鹿嶋中継施設建設工事 入札説明書、発注仕様書等に関する質問回答書

令和4年6月6日

(参考2) 上水給水管図面

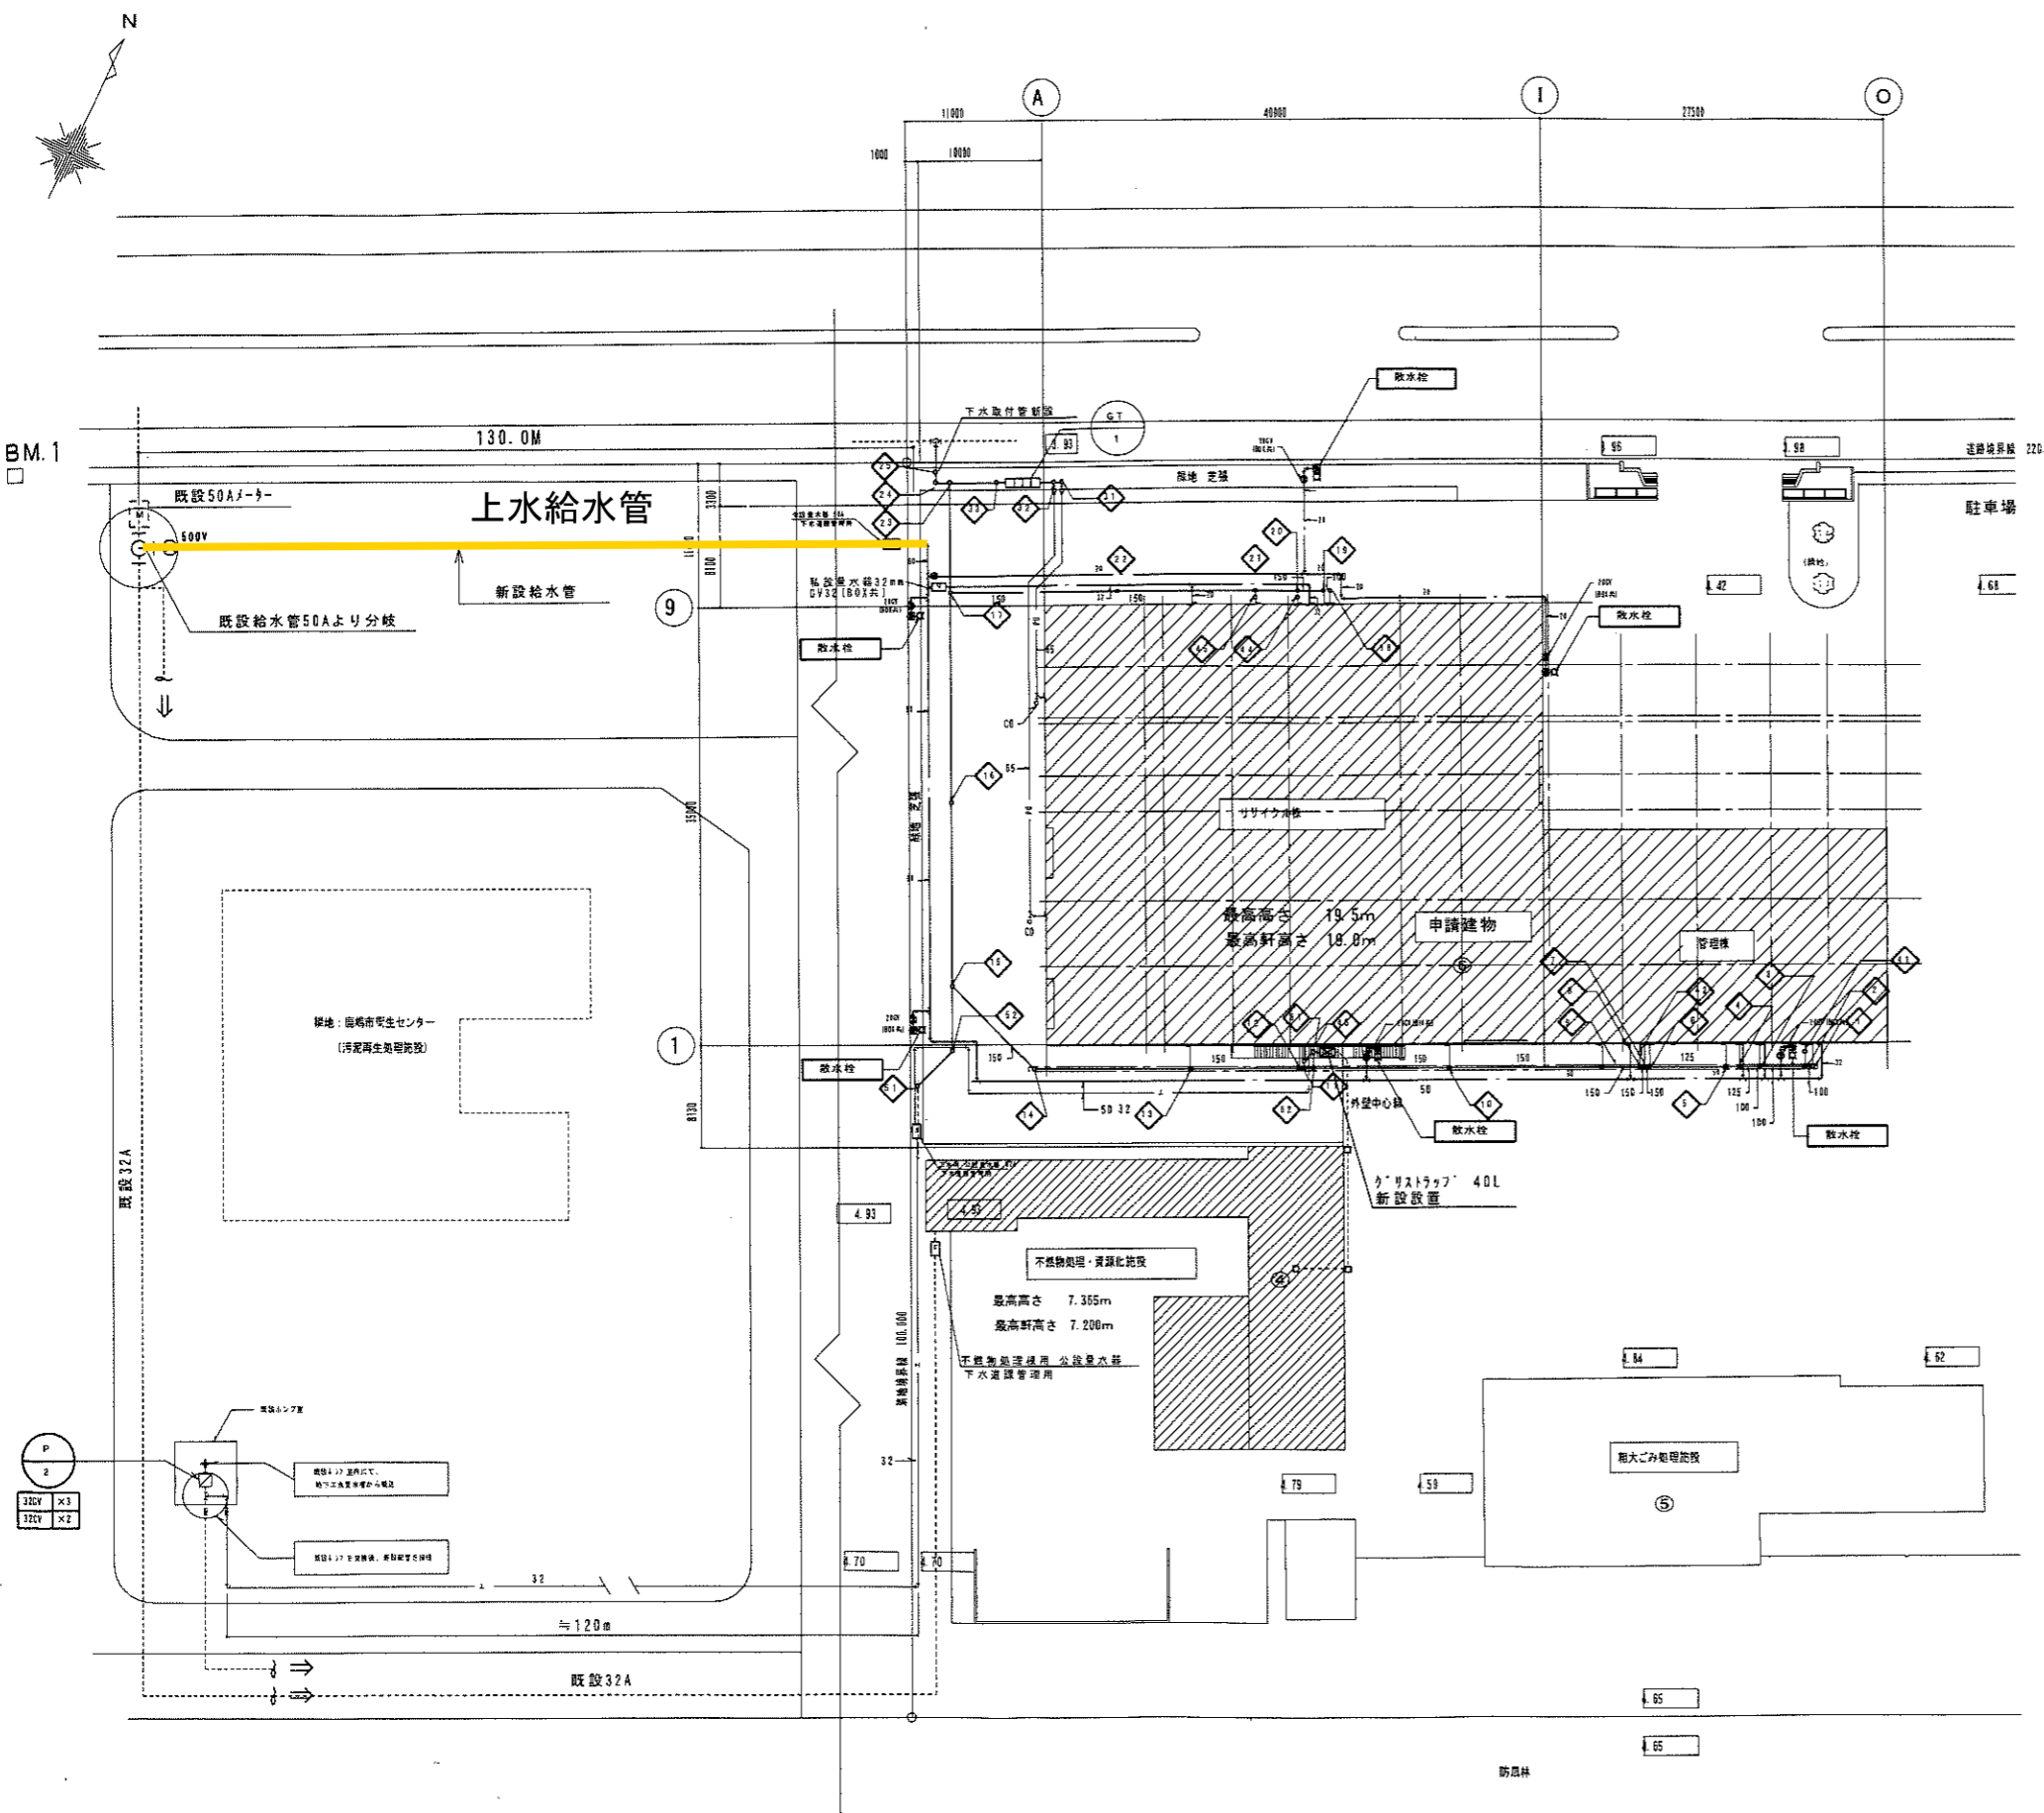
9	発注仕様書	15	第1章	第8節	1	(1)				事前調査	用地測量について、既に測量した資料はありますでしょうか。また現況地盤についてレベル測量した資料もあれば共にCADデータでご提示願います。	用地測量は行っておりません。また、CADデータはありません。
10	発注仕様書	15	第1章	第8節	1	(4)				事前調査	土壌汚染調査は調査済みと考えてよろしいでしょうか。調査済みの場合、調査結果をご提示願います。また、未実施の場合は貴組合にて実施していただけるものと考えてよろしいでしょうか。	土壌汚染調査は実施していません。また、土壌汚染調査を実施する予定はありませんので必要に応じて事業者にて調査を実施してください。なお、土壌汚染が確認された場合は清算事項とします。
11	発注仕様書	16	第1章	第8節	3	(1)				土木工事	工事着工時は敷地内存置物、表層仕上げ材等は全て撤去されているものとしてよろしいでしょうか。また、工事着工段階での敷地条件をご教示ください。	表層仕上げ材等については、御理解のとおりです。工事着工段階の敷地条件は、現状GLでの更地引渡しとなります。なお、提供図面の広域鹿嶋RDFセンター工業用水引込図面、杭残置箇所表示図面にある工業用水管及び既存雨水管及び別添の(参考2)上水給水管図面にある敷地内に埋設されている上水給水管は残置するものとします。
